Административный комитет Европейского соглашения
о международной перевозке опасных грузов
по внутренним водным путям (ВОПОГ)

Проекты поправок к Правилам, прилагаемым к ВОПОГ*

Тип G Конструкция грузовых танков 2

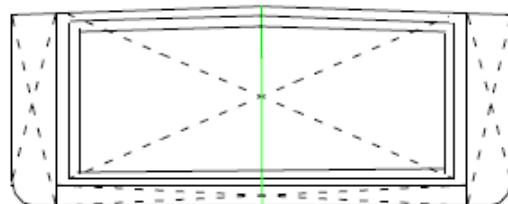
1.2.1 Изменить определение термина «*Типы судов*» следующим образом:

Изменить позицию для «*Тип G*» следующим образом:

«*Тип G*: означает танкер, предназначенный для перевозки газов под давлением или охлажденных газов.».

В раздел «Рисунки» добавить следующий рисунок типа G:
